BAKALÁŘSKÁ PRÁCE

STAVEBNĚ TECHNOLOGICKÝ PROJEKT
BYTOVÝ DŮM HOLEČKOVA, PRAHA 5

**1.3 KONTROLA SPRÁVNOSTI PROJEKTOVÉ
DOKUMENTACE VČETNĚ OPRAVY CHYB**

Obrázek 2 Tepelné mosty na kontaktu se zeminou a hranici (ne)vytápěného prostoru – řez (Zdroj: Vlastní zpracování na základě PD)

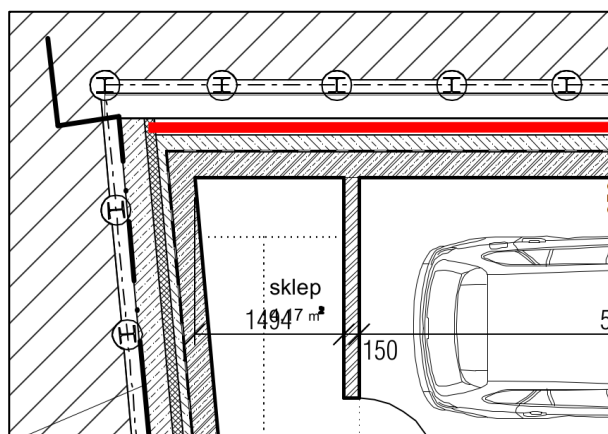
- a) Základová deska není zateplena.
- b) Stropy na rozhraní garáží a pobytových prostor nejsou zatepleny.
- c) Na líci pažicích stěn je navržena NESOUVISLÁ (mezi ŽB převážkami) vrstva tepelné izolace z XPS.

Objekt je směrem od zeminy zateplen buď minimálně, anebo není tepelná izolace navržena vůbec. Řešením je kritická místa dostatečně zateplit. V interiéru ideálně minerální vatou, neboť ta není hořlavá, což je vhodné na stropy garáží, a v exteriéru extrudovaným polystyrenem.

Obrázek 4 Tepelné mosty – fasáda – půdorys původní (Zdroj: Vlastní zpracování na základě PD)

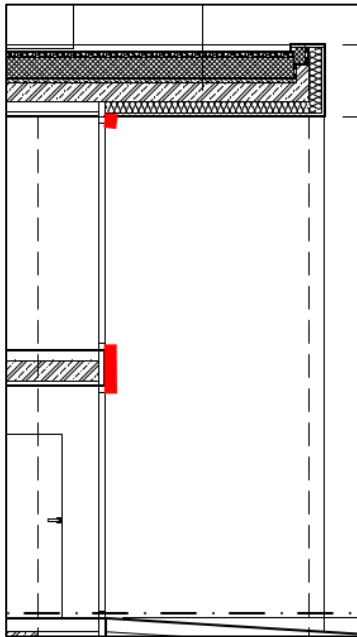
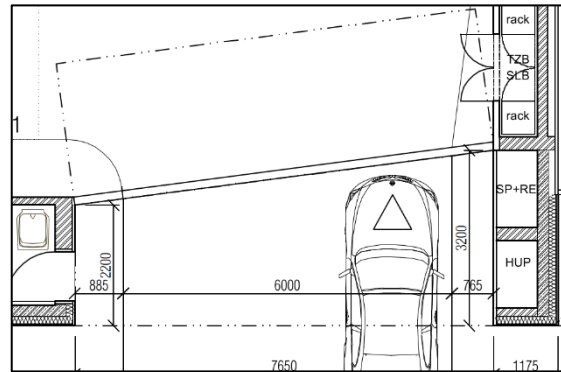
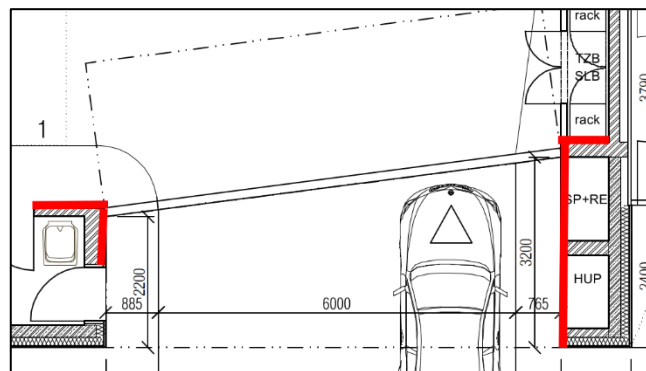
a) Chybí přesah fasádní tepelné izolace do prostoru garážových vrat.

Obrázek 6 Kóty – řez podlaží (Zdroj: Vlastní zpracování na základě PD)

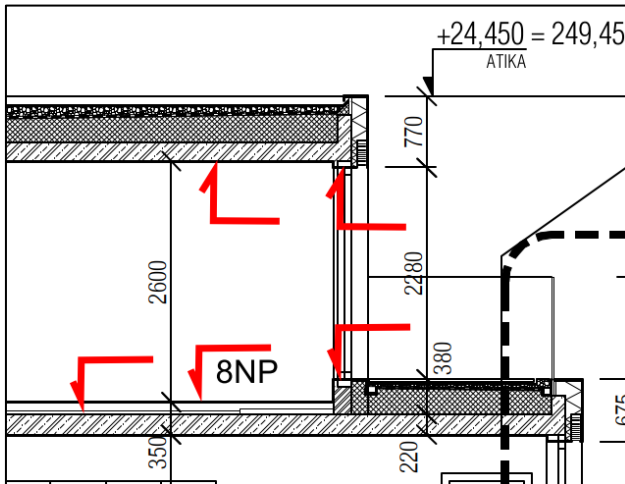
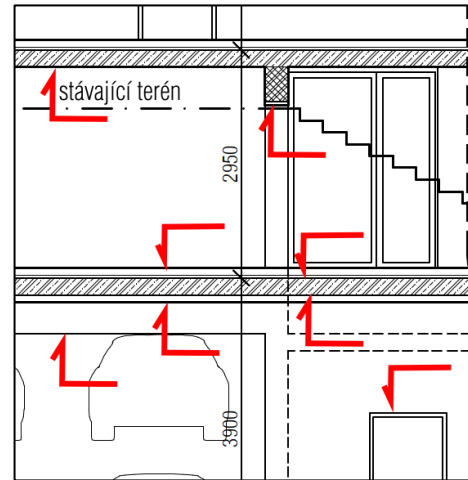
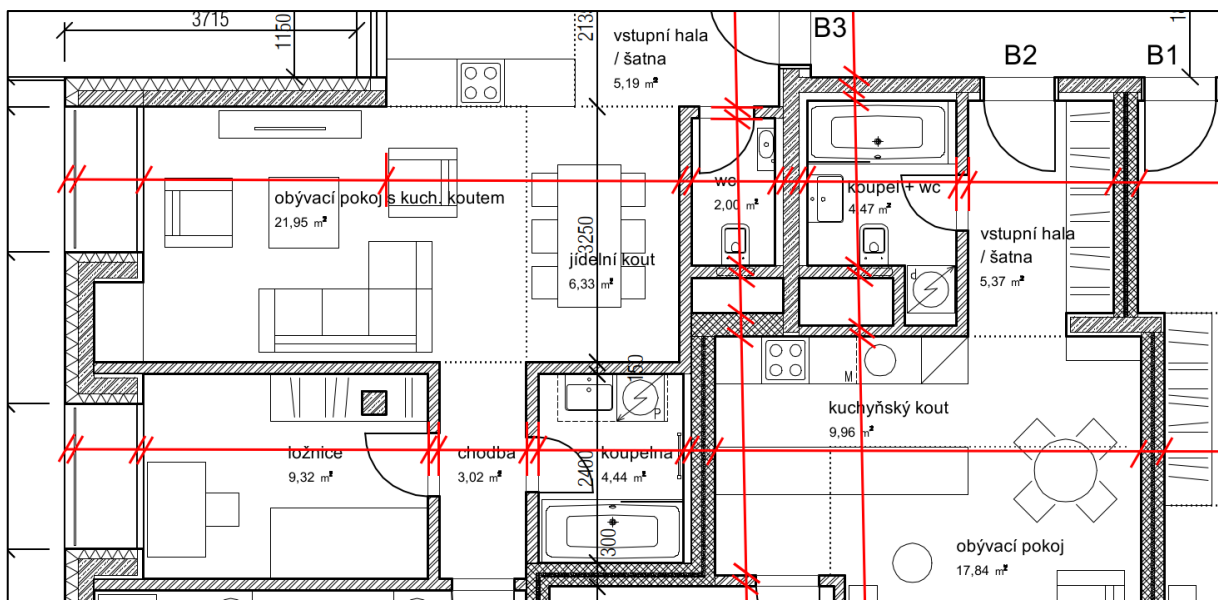
- a) Chybí výškové kóty v řezech (průvlaky, překlady nade dveřmi, nadpraží, spodní líc stropu, čistá podlaha).
- b) Chybí podrobnější kótování místností v půdoryse.

Obrázek 10 Schodiště – řez (Zdroj: Vlastní zpracování na základě PD)

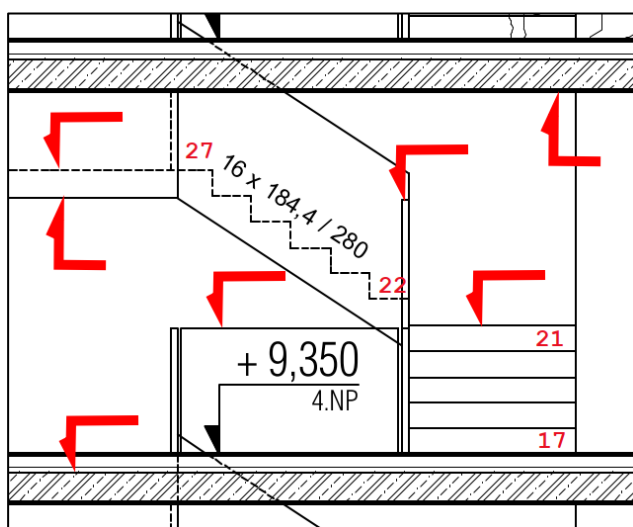
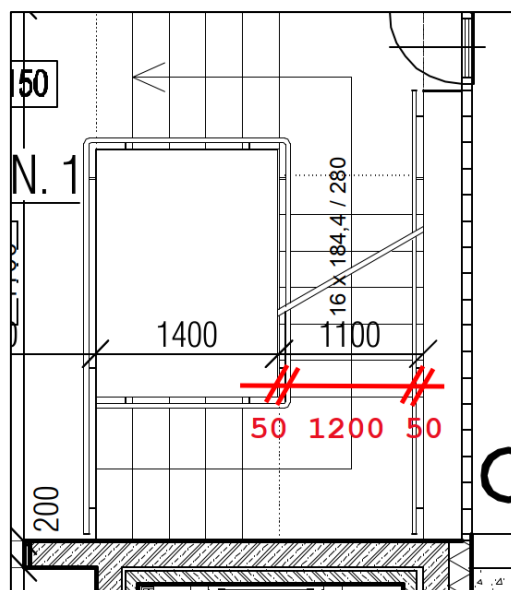
- a) Chybí označení nástupního / výstupního stupně schodiště.
- b) Malá šířka průchozího prostoru schodišťového ramene.

Šířka 1100 mm včetně madel je při širší průchozího proudu 550 mm limitní z hlediska uživatelského komfortu. Šířka ramene se tak navrhuje většinou alespoň 1200 mm, tj. 600 mm pro jeden průchozí proud. Navrhují rozšířit na 1300 mm s ohledem na umístění madel zábradlí, které zasahují do prostoru ramene.

Obrázek 12 Dveřní otvory a výplně – specifikace (Zdroj: Vlastní zpracování na základě PD)

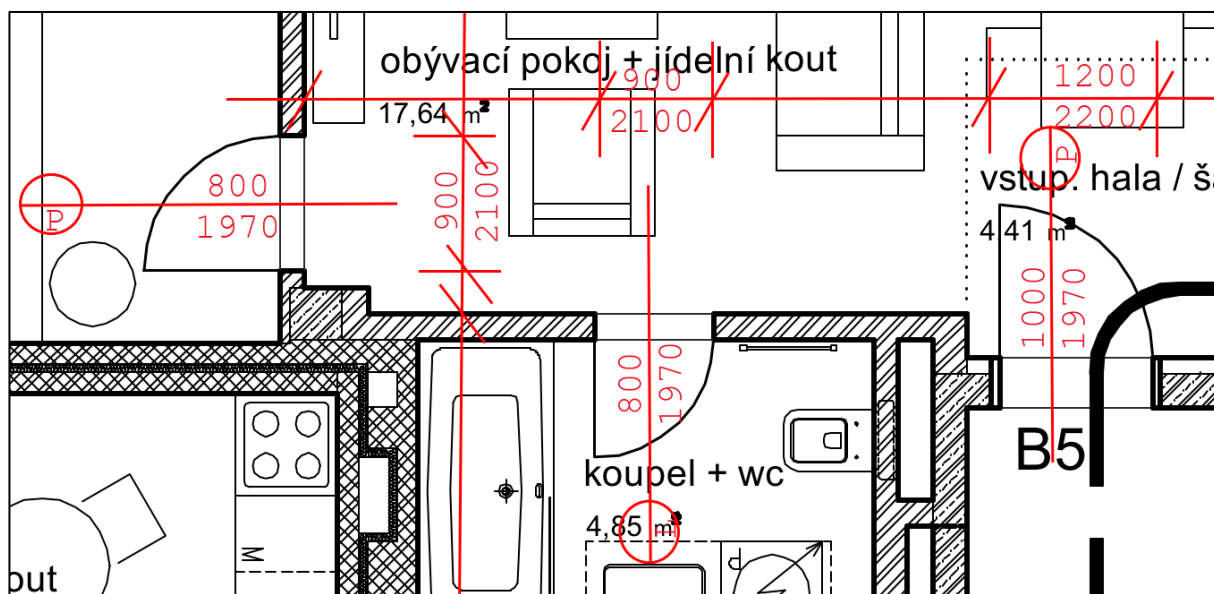
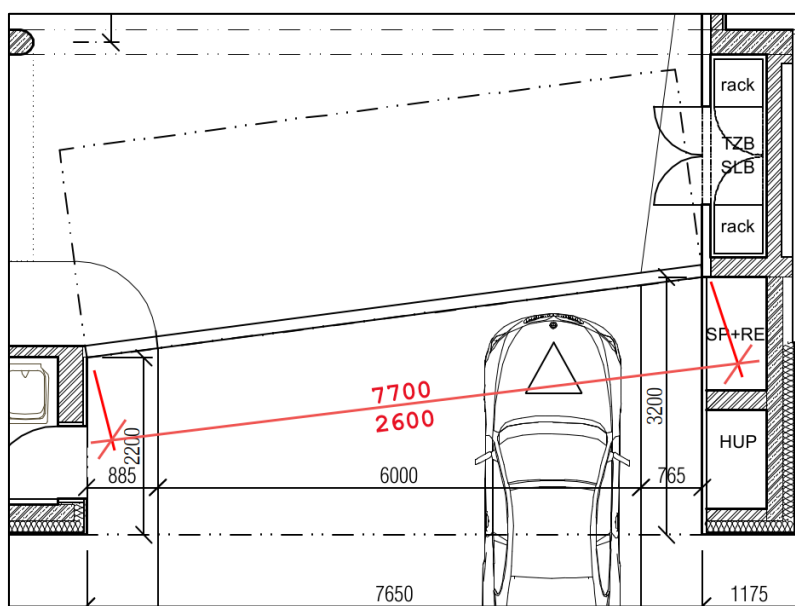
- a) Chybí označení křídel a okótování otvorů.
- b) Otvor pro garážová vrata taktéž není okótován.

Obrázek 14 Okenní otvory a výplně – půdorys celkový (Zdroj: Vlastní zpracování na základě PD)

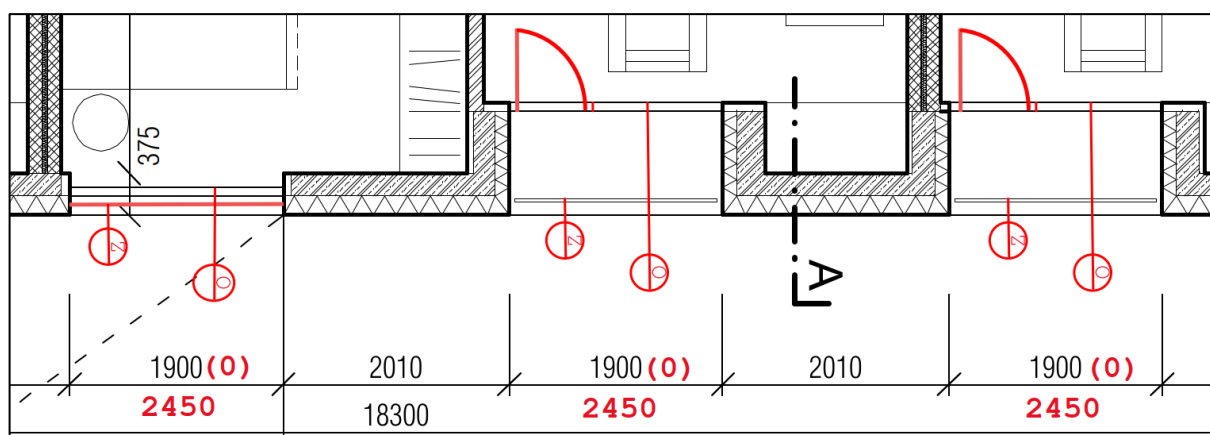
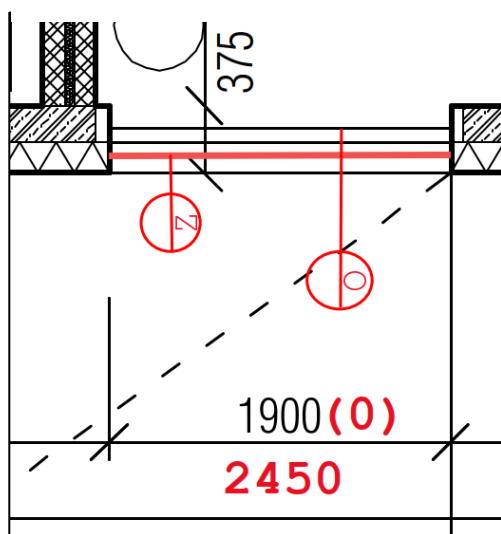
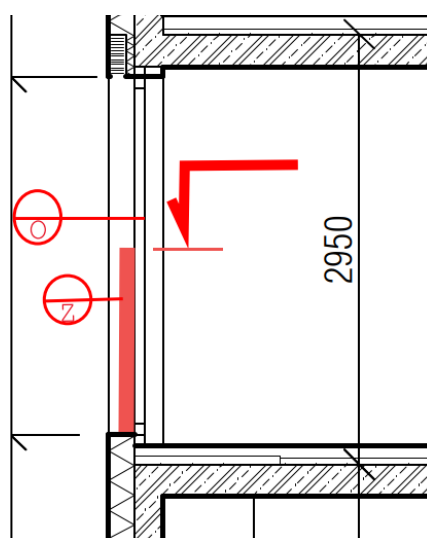
a) Chybí okótování okenních otvorů.

b) Chybí označení oken, tzv. bubliny.

c) Nejsou znázorněny vstupy na lodžie a terasy, tj. balkonové dveře.

d) Chybí znázornění a specifikace zábradelních prvků.

Okna jsou v objektu navržena francouzského typu, i přesto by však měly být dodrženy obecné zásady kreslení stavebních výkresů a okenní otvory by měly být správně okótovány (šířka a výška otvoru, výška parapetu od hrubé podlahy). Takto de facto není zřejmé, že se jedná o okna.

Obrázek 16 Akustika – nevyhovující dispozice (Zdroj: Vlastní zpracování na základě PD)

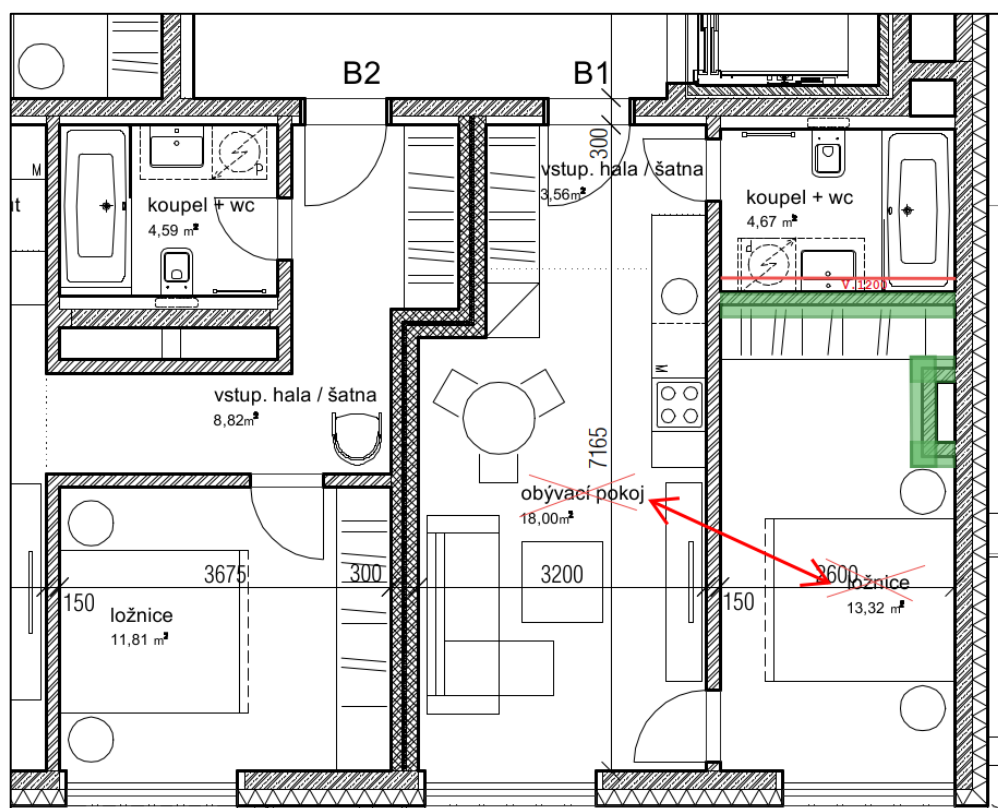
- a) Instalační šachta v ložnici.

- b) Ložnice v sousedství s koupelnou.

Není vhodné řešení. Při nesprávném návrhu může způsobovat hluk. Opatřením je navržení vyzdění akustickým zdivem minimální tloušťky 190 mm a omítnutím z jedné strany omítkou s vyšší objemovou hmotností, případně též navržení tzv. tichého potrubí.

Může docházet k narušení akustického komfortu uživatelů ložnice vlivem šíření hluku z koupelny skrz konstrukci. Kritické bývají nástěnné vodovodní baterie a vedení potrubí v drážce ve zdi přilehlé k chráněné místnosti. Vhodným řešením je předstěna, která zamezí přímému kontaktu potrubí s danou zdí.

Nejjednodušší úpravou je v obou případech změna dispozice při samotném návrhu. Zde například prohodit ložnici s obývacím pokojem s kuchyňským koutem, změnit případně i pozici příček pro konfiguraci prostoru. Ložnice by pak byla orientována k ložnici druhého bytu, což je s ohledem na akustiku výborné řešení.

Obrázek 17 Akustika – schodiště (Zdroj: Vlastní zpracování na základě PD) (SchöckTronsole)

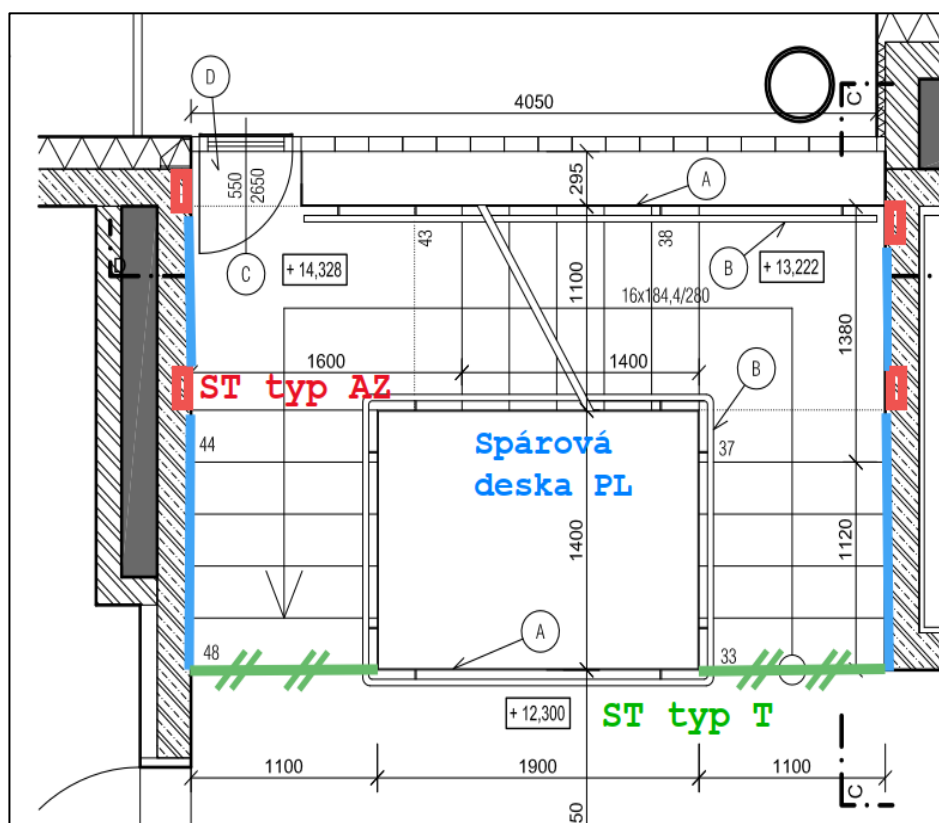
a) Není navrženo pružné oddělení schodiště kvůli přerušení akustických mostů.

Může tak docházet k přenosu kročejového hluku ze schodiště konstrukcemi až do bytů. Typickým řešením je návrh pružného oddělení ramen a mezipodest od nosné konstrukce např. hojně užívaný systém Schöck Tronsole. Pro oddělení ramen od zdí Schöck Spárová deska PL, ramen od hlavní podesty Schöck Tronsole typ T a mezipodest od zdí Schöck Tronsole typ AZ.

Obrázek 21 Odvodnění střechy – řez (Zdroj: Vlastní zpracování na základě PD)

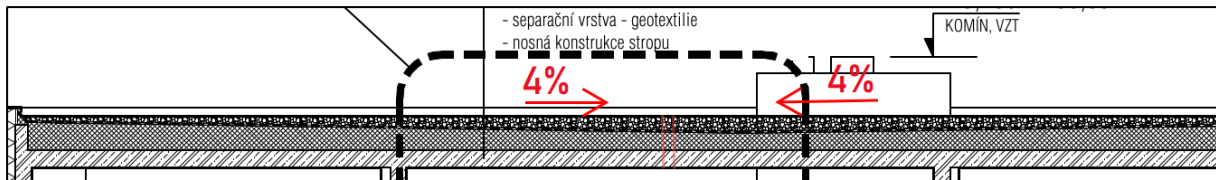
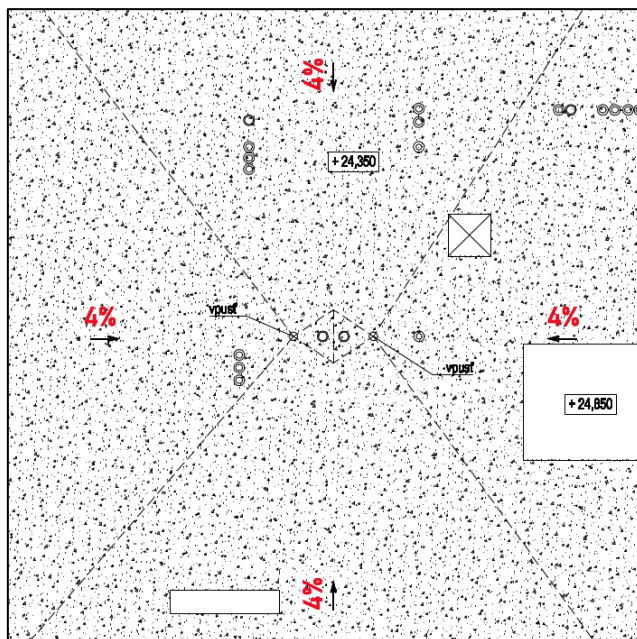
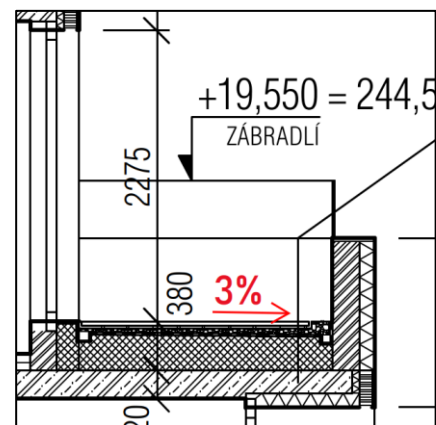
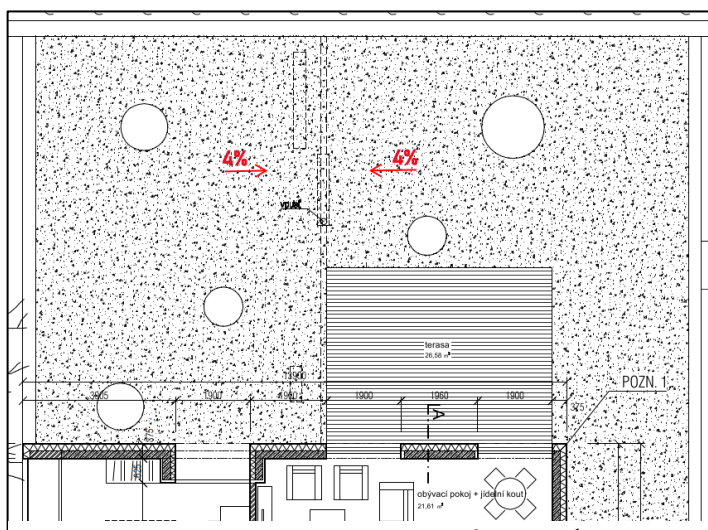
- a) Chybí označení / číselná hodnota spádování v konstrukcích lodžii, teras a střechy kvůli odvodu vody.

Obrázek 25 Skladby konstrukcí – objekt 1
(Zdroj: Vlastní zpracování na základě PD)

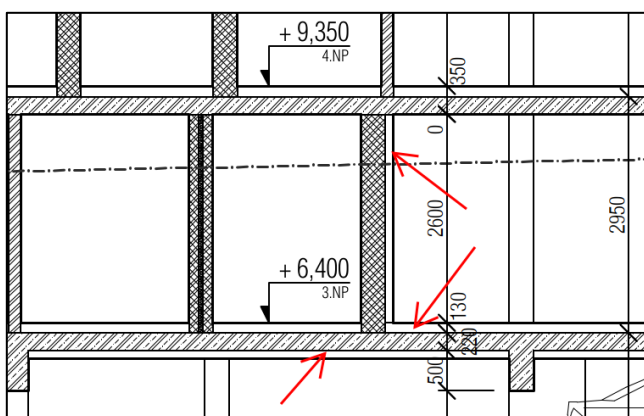
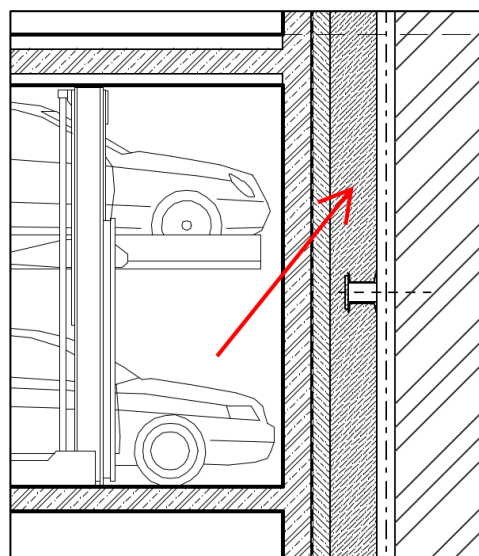
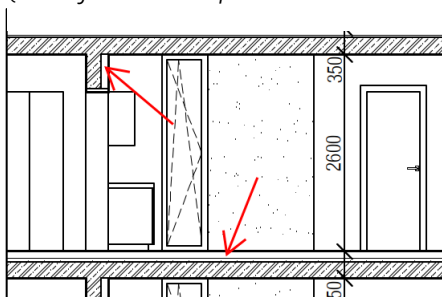
- Chybí specifikace určitých materiálů a konstrukcí. Nejsou zakresleny v legendě ani blíže popsány v řezech / půdoryse. Např. povrchová úprava stropu, podlahové konstrukce.
- Dále není materiálově popsána dobetonovávaná konstrukce líce pažicí stěny.
- Napříč výkresy chybí bližší informace o použitých materiálech. Charakteristika pouze obecná.

Obrázek 26 Bezbariérové dveře
(Zdroj: Vlastní zpracování na základě PD)

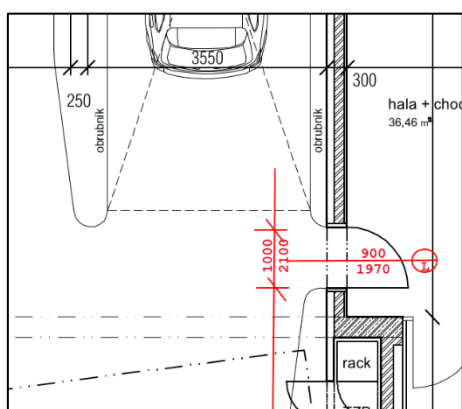
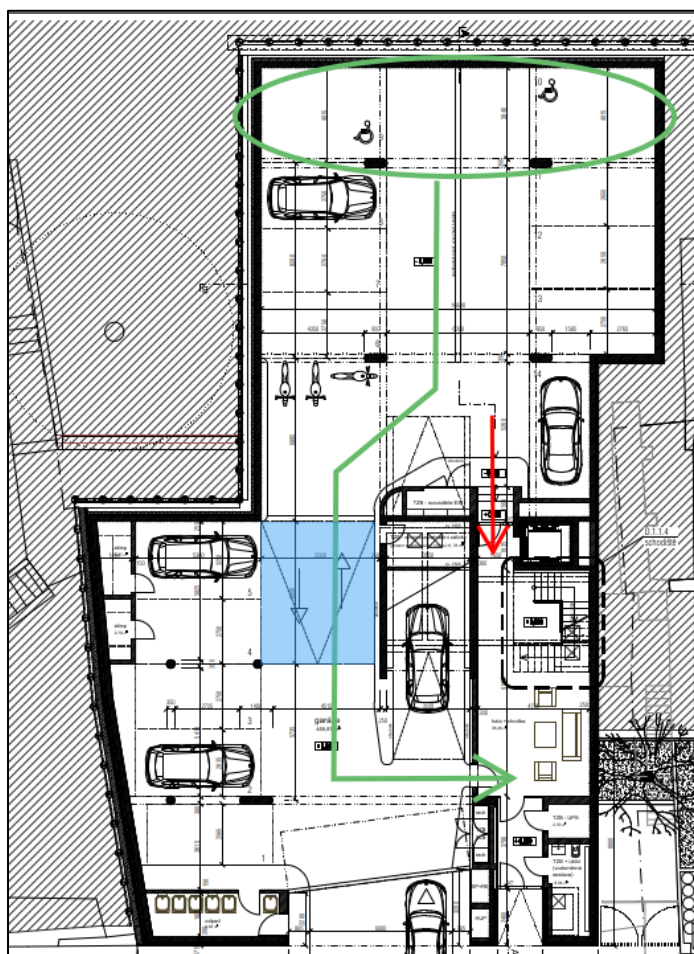
- a) Jsou navržena parkovací stání pro invalidy – pro bezbariérový vstup vozíčkářů do objektu by měly mít vstupní dveře šířku alespoň 900 mm.
- b) Parkovací stání pro invalidy se navrhují poblíže vstupů do objektu, zde je patrná jistá nelogičnost návrhu. Parkovací místa jsou umístěna zcela vzadu, navíc bezbariérový přístup je navržen na opačné straně garáží, při vjezdu do nich. Na cestě po parkovišti musí navíc vozíčkář překonat rampu pro nájezd vozidel, která má při délce 6,100 m a výškovém rozdílu 450 mm podélný sklon 7,4 %. Kdežto bezbariérové rampy pro pohyb vozíčkářů musí mít tento sklon maximálně 1:16, tj. 6,25 %. Tato rampa tak nemůže být určena pro pohyb invalidů. Další vstup z garáží do objektu, který je o mnoho blíže ke zmíněným parkovacím místům a není zde nutnost překonat rampu, je však doplněn 3 schodišťovými stupni. Invalidní osoby tak sice mohou v objektu zaparkovat, avšak jen stěží se mohou dostat z garáží dovnitř budovy.

Obrázek 28 Světla výška (Zdroj: Vlastní zpracování na základě PD)

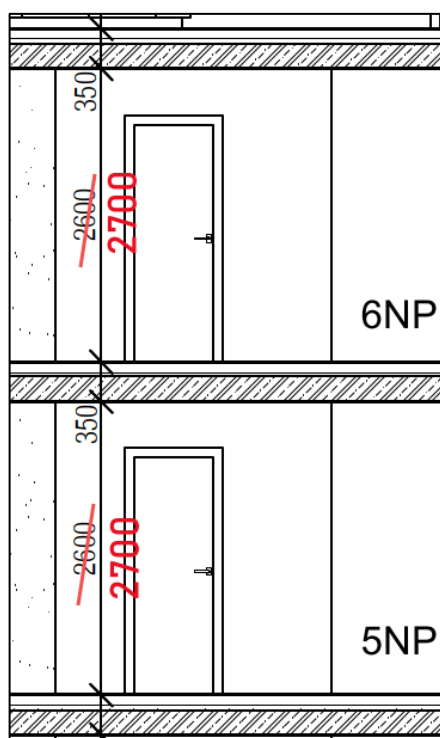
- a) Světla výška je navržena na limitní hodnotě 2600 mm. Avšak do této výšky není započítána tloušťka povrchové úpravy stropu, průhyb stropní desky nad a dále mezní odchylky konstrukční výšky, konstrukce podlahy a povrchové úpravy stropu. Takto navržená světla výška tak nemůže normově vyhovět. Navrhují světla výšku zvýšit na 2700 mm, ta by měla požadavkům normy určitě vyhovět.
